Chitré, 19 de diciembre de 2023.

Por este medio presento ante su despacho información aclaratoria al Estudio de Impacto Ambiental del proyecto **REFORMA Y EXPANSIÓN A SEGUNDO NIVEL DE LOCAL COMERCIAL EXISTENTE**, de acuerdo con la **Nota DRHE-SEIA-1746-2023 de 13 de diciembre de 2023** y notificada el 15 de diciembre de 2023. Las respuestas a cada una de las preguntas se presentan a continuación.

ANEXO 1: MAPA DE UBICACIÓN

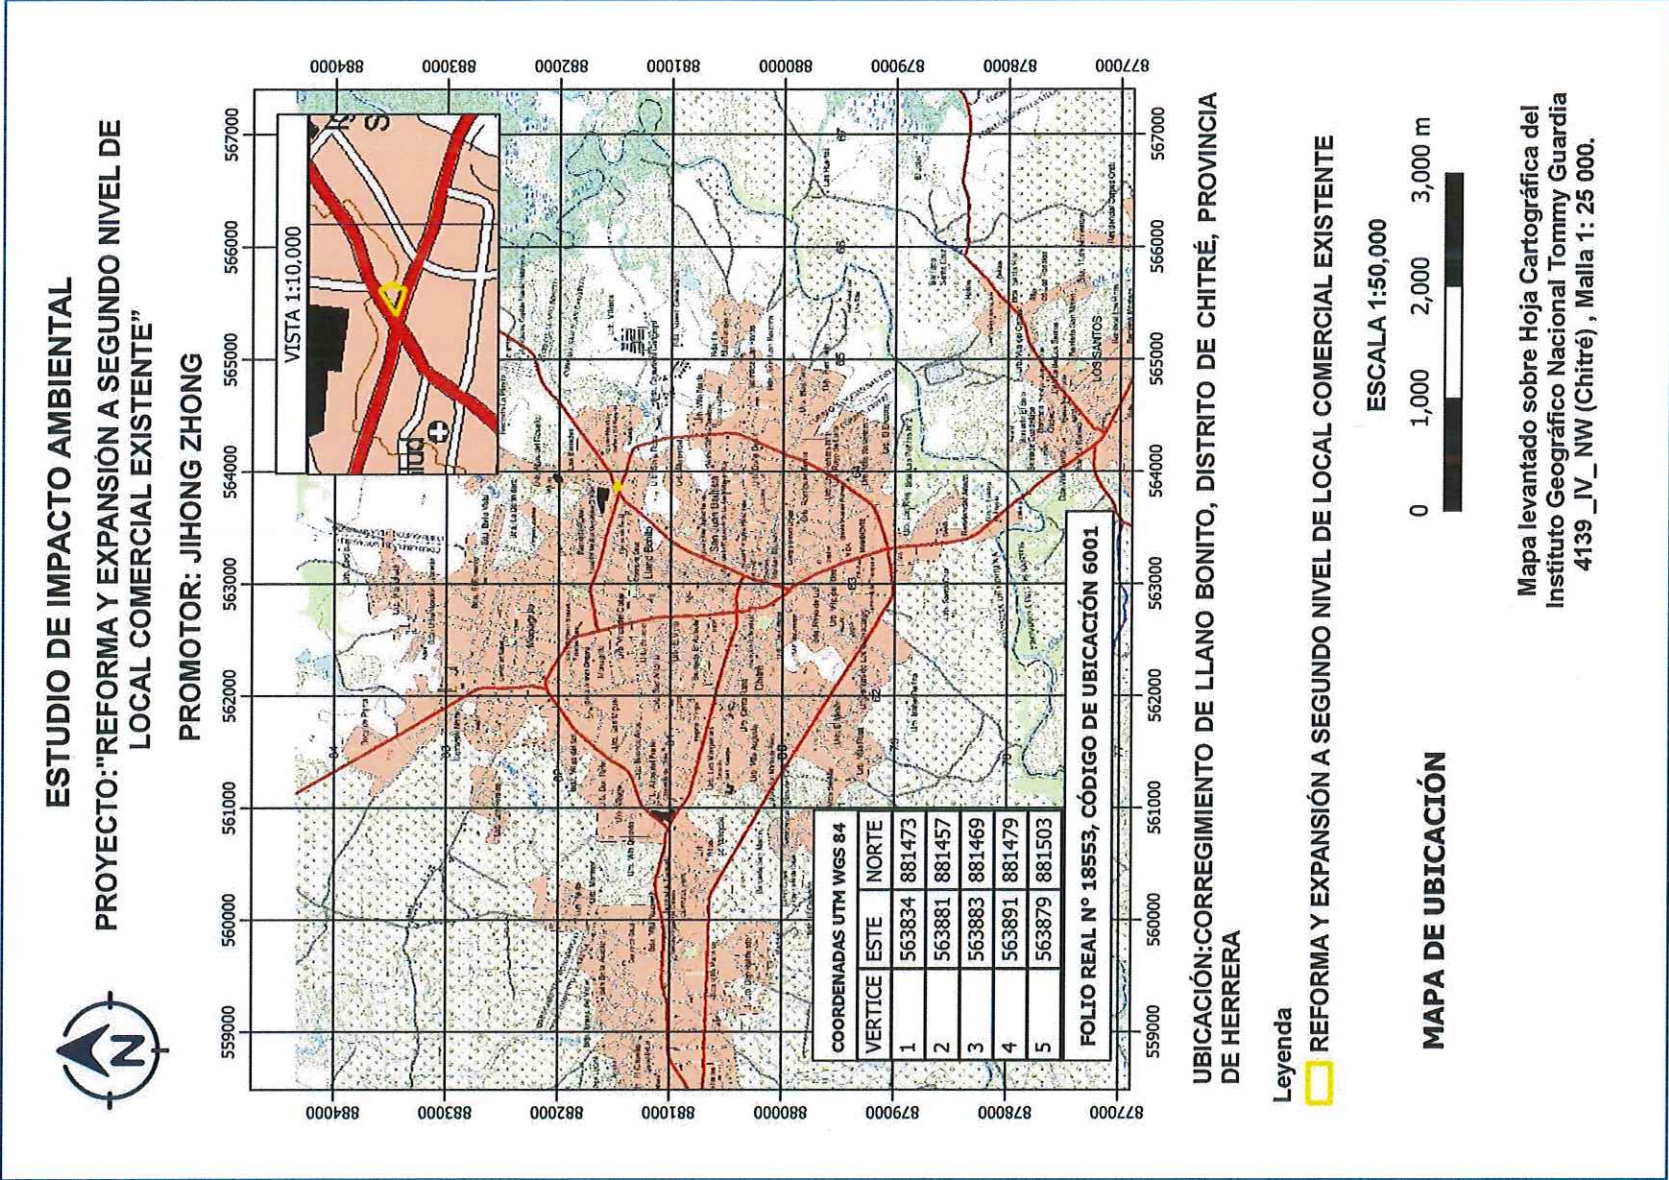
- 2. En la página 15 del EsIA, punto 4.2. Mapa a escala que permita visualizar la ubicación geográfica de la actividad, obra o proyecto, y su polígono., Se indica que “El proyecto se desarrollaría sobre el Folio Real N° 18553, Código de Ubicación 6001, con una superficie de 1241 m² 64 dm², localizado en el corregimiento cabecera de Chitré, distrito de Chitré, provincia de Herrera. Las coordenadas UTM de los vértices del polígono se presentan en la Tabla 1 a continuación, las cuales se tomaron mediante el Datum WGS 84.”; Sin embargo según verificación realizada por DIAM, el proyecto se ubica en un corregimiento distinto al establecido, por lo que debe:

- a) Aclarar dicha información y presentar Mapa con la información corregida.

En el **Anexo 1** se presenta el **Mapa de ubicación** del proyecto con la información corregida de la ubicación del Folio Real N° 18553.

ANEXO 2: MAPA DE COBERTURA VEGETAL Y USO DE SUELO

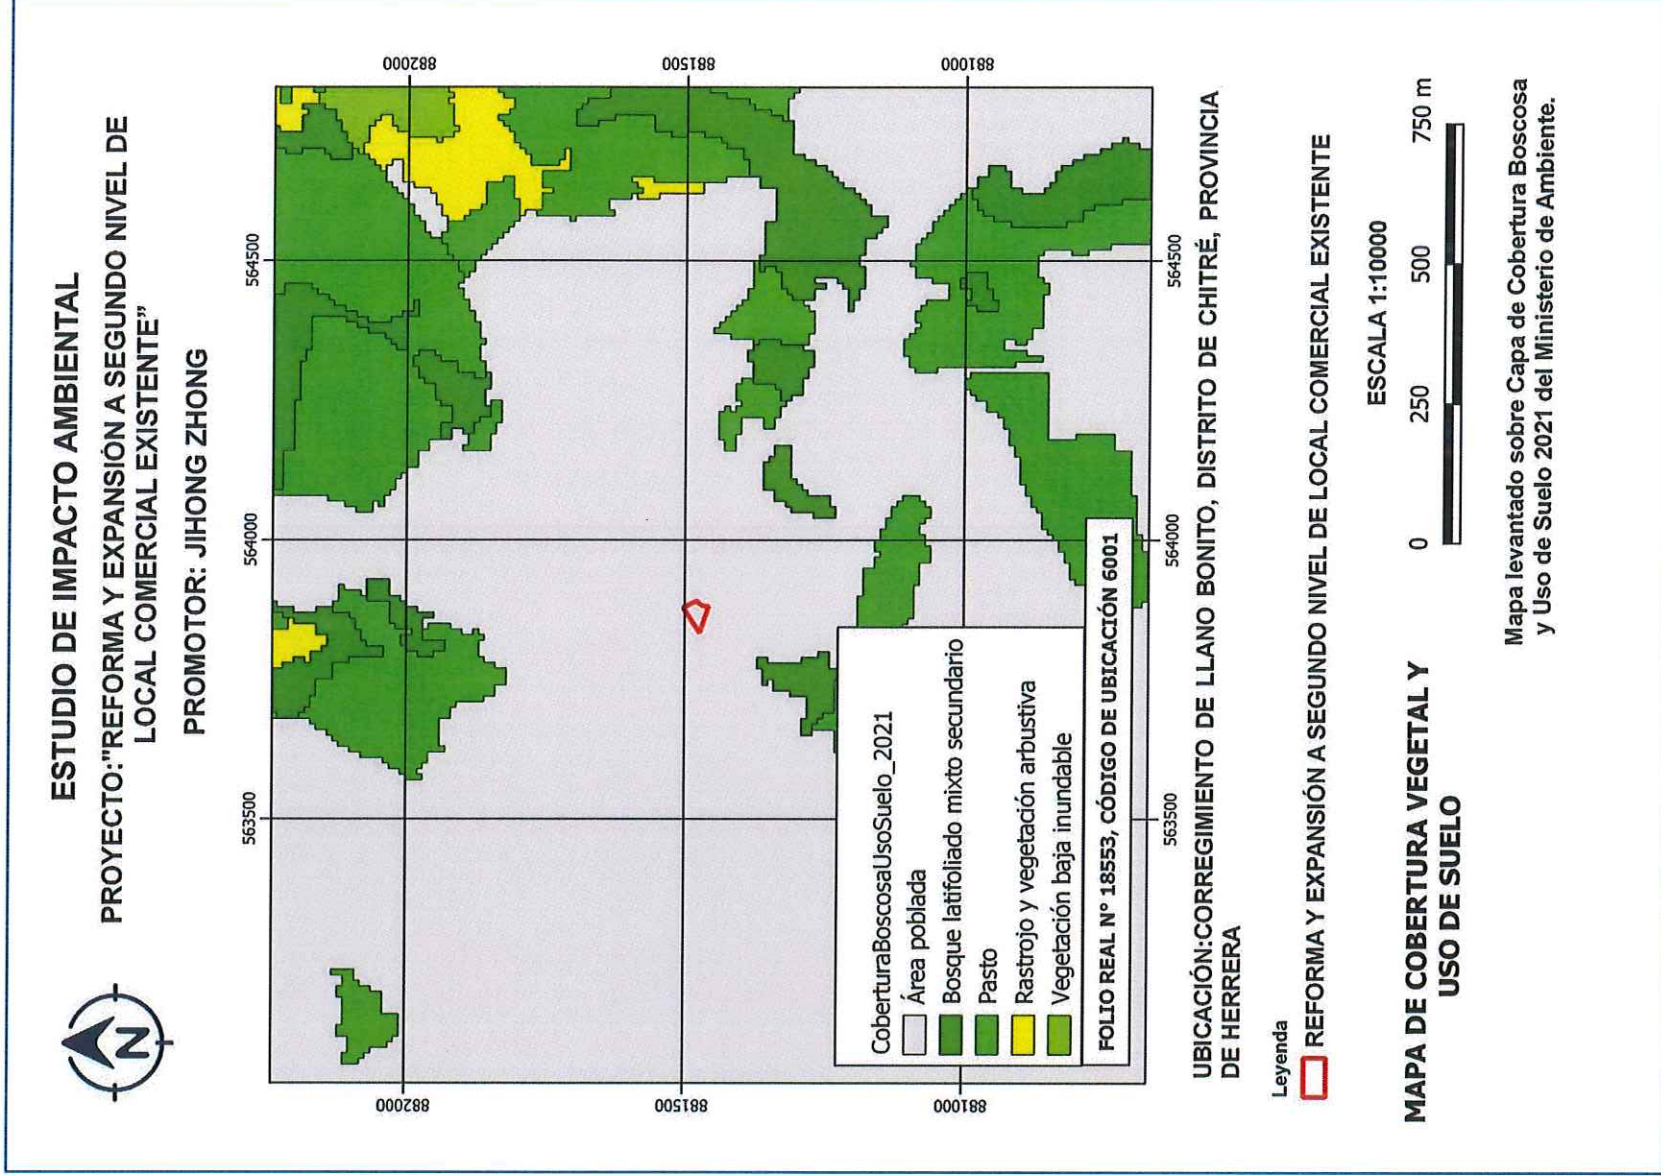
4. En la página 38 del EsIA, punto **6.1.3 Mapa de cobertura vegetal y uso de suelo a una escala que permita su visualización**, se presenta mapa con la ubicación de corregimiento incorrecta; por lo tanto, debe presentar Mapa con la ubicación corregida.

Respuesta: En el **Anexo 2** se presenta el **Mapa de cobertura vegetal y uso de suelo** con la ubicación corregida, como se ha indicado en respuestas anteriores sobre este mismo tema. Así, se indica en el mapa que el proyecto se encuentra localizado en el corregimiento de Llano Bonito, distrito de Chitré, provincia de Herrera.
